ANEXO 1

Aclaraciones sobre el “Informe de la Dirección de Obras Públicas al CPUTA” Ref NC 39 01 005 001

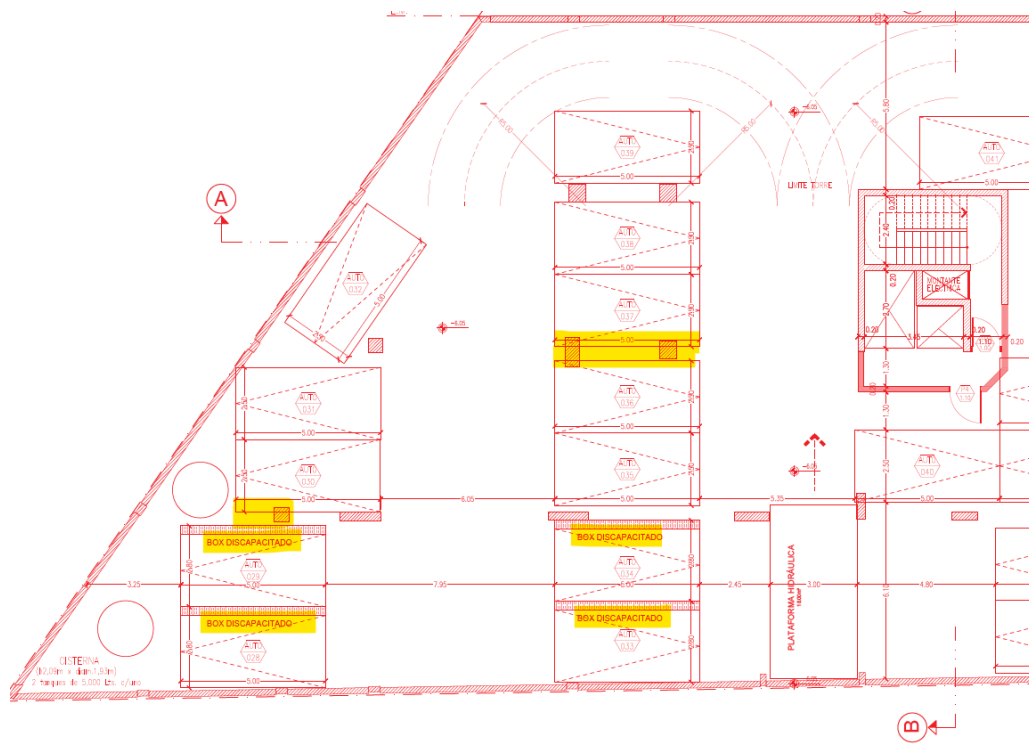
- 3) En la presentación Conforme a Obra Parcial, **COLEGIADA**, exigida (sin que sea requisito) por la Dirección (que ellos indican visación previa, siendo **OPTATIVA**, según **Art. 8.5.**) presentada el día **10/Febrero/2021**, se **INCLUYERON** todas las modificaciones que fueron de **DE CUMPLIMIENTO NECESARIO, PORQUE LA DIRECCION NO ADVIRTIO LA EXISTENCIA DE UN ENORME DUCTO PLUVIAL QUE ATRAVIESA LA AV. URUGUAY E IMPEDIA EL ACCESO POR LA RAMPA**). Se aumentaron solo **40 m²**, pasando de **8.184,86** a **8.184,86** (0,5 % dentro de código) y las modificaciones fueron reposicionar y sustituir la rampa por un montacoches, eliminar un núcleo y redistribuir los locales, todas modificaciones menores en el “zócalo”. En carátula consta:

- **63 Cocheras** (26 y 27 en SS y 10 en PB)
 - **5 Locales** (4 sobre Av. San Martín y 1 sobre Bruselas- **todos más de 50m²**)

- **31 Oficinas.** (En 1ro y 2 do piso 2 unidades aumentaron **20m² c/u aprox.** siendo éstos son los m² extras entre lo presentado en 2016 vs 2021.
- **42 departamentos.** (en el depto. E modificamos posición de cocina, y agregamos un estudio, todo con los m² reglamentarios).

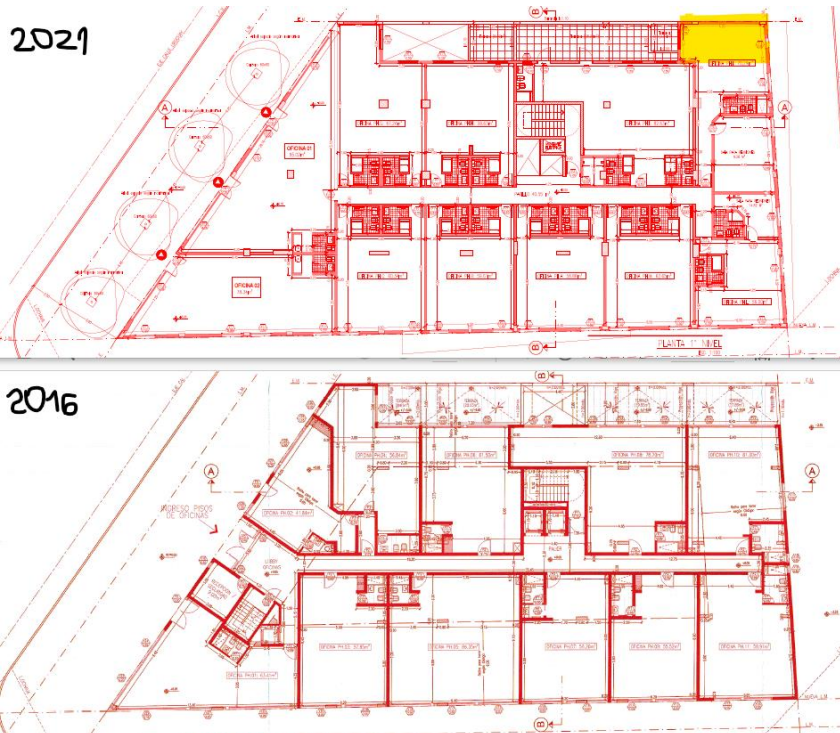
- 4) Mostramos la imagen de un fragmento del **2do** y **1er** subsuelo: están demarcadas las cocheras de discapacitados que se acotaron a **2,80** pero claramente se observa que poseen **3,50 m²**, fuera de la columna.

Si se aplica el marco jurídico del 2.013 no se requerían cocheras para discapacitados.

EXISTEN 63 COCHERAS DEL TAMAÑO REQUERIDO POR LA OM 4021 Y SE NECESITAN 42, HAY UN 50 % DE MAS POR LO QUE EXISTE ESPACIO DISPONIBLE.

NO SE VAN A HACER PH DE COCHERAS, SERA UN ESPACIO COMUN, PORQUE ENTRARÍAN, SELECCIONANDO POR TAMAÑO, 90 COCHERAS.

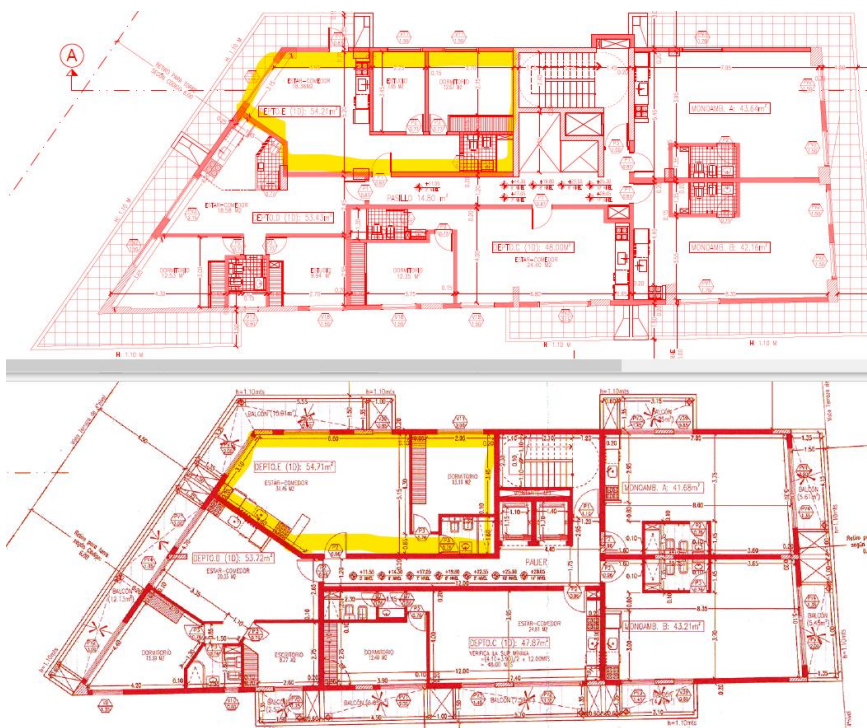
- 5) Es correcta la observación, entre planos **2016** al **2021** en **PB** se pasó de **15** a **10** cocheras de **24+24** a **26+27** en **1°** y **2°** subsuelo, manteniendo la cantidad. También se agrandaron los Locales sobre San Martín, pasando de **5** a **4** y se agregó **1** sobre Bruselas. Todas modificaciones que se ajustan estrictamente a la **OM 4021**.
- 6) Mostramos la imagen donde se marca la diferencia de los **20m²** en el **1°** y **2°** piso porque se modificó la distribución de las oficinas y se hicieron más regulares, sobre todo por cuestión de planteo estructural.

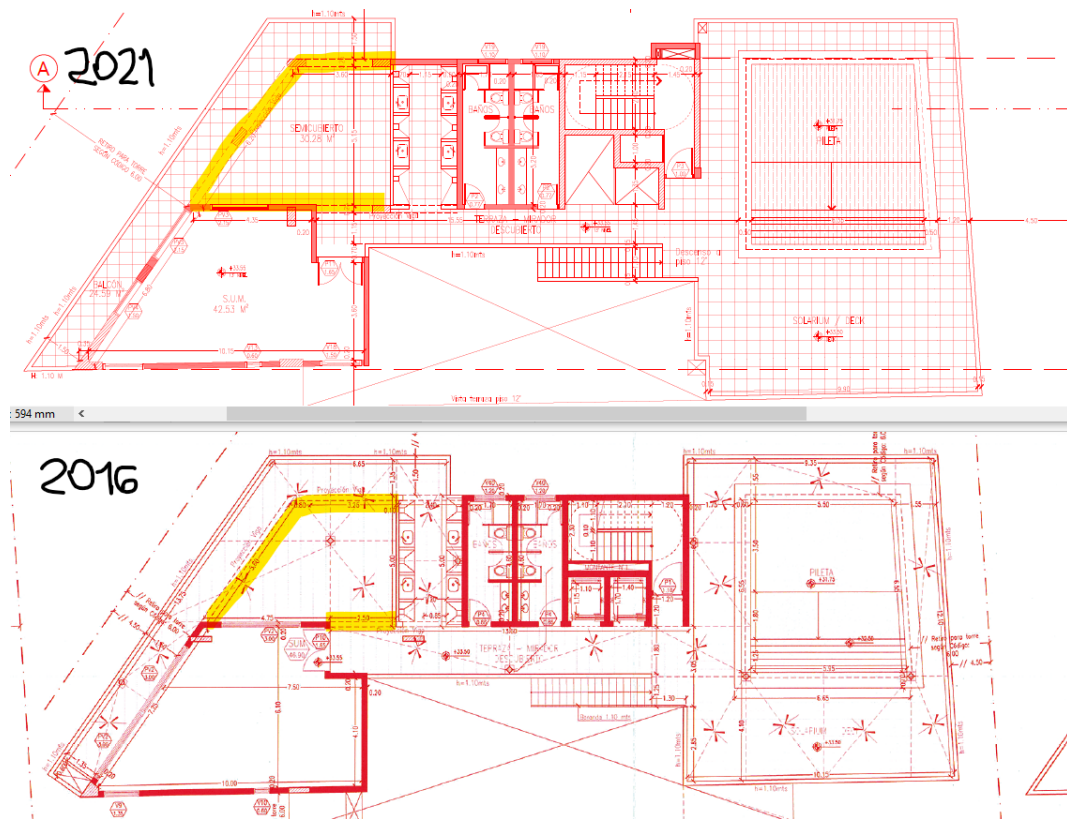
- 8) Imagen que muestra las Plantas de las terrazas comparado el año 2016 vs 2021. Lo único que cambiamos es que aclaramos que era SEMICUBIERTO y podrá notarse que no se

incorporaron más metros ni edificación, simplemente homogeneidad en el piso y un eventual pergolado estético intrascendente. Hacer cuestiones por esto es inapropiado.

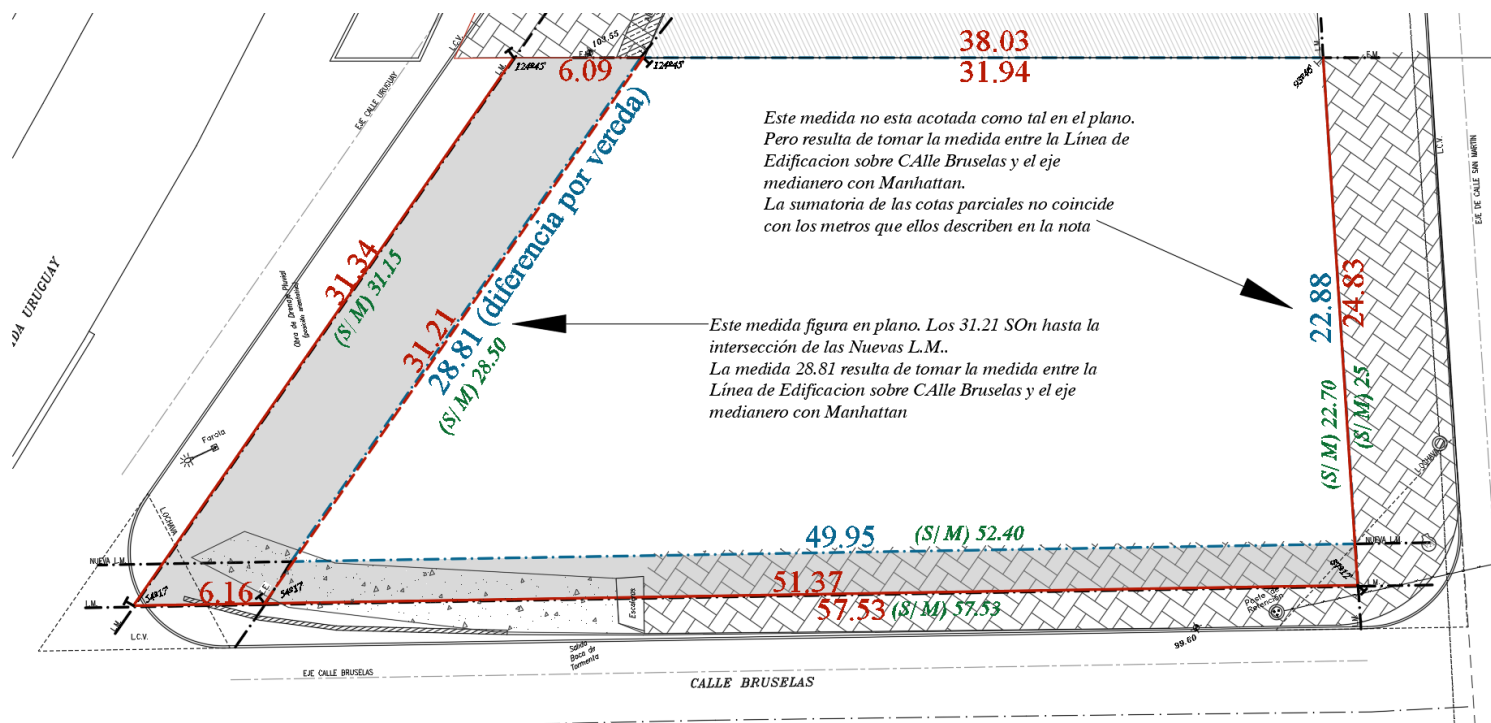
- 9) Entendemos que la Dirección de Obras Privadas estaría trabajando con un plano “viejo” porque detallan que en el plano presentado 19/Enero/2021, se observan diferencias de medidas del lote.

De todas maneras, paso a explicarla las diferencias con una imagen.

En rojo están las medidas del Ing. Agrimensor Adrián Surbrigen, del plano **COLEGIADO**, donde indica las líneas Municipales **existentes** y las **nuevas** sobre Av. Uruguay y sobre Calle Bruselas, con los nuevos retiros exigidos por la Municipalidad.

En un hatch sólido gris, mostramos que se tratan de retiros, no que se “achicó el lote”, lo que se achica es el espacio edificable. Es básico. **SIMPLEMENTE ESTAMOS RESPETANDO LOS RETIROS. EL LOTE SIEMPRE FUE EL MISMO.**

En Azul están las medidas de nuestro proyecto presentado.

En verde las medidas del Informe de ellos.
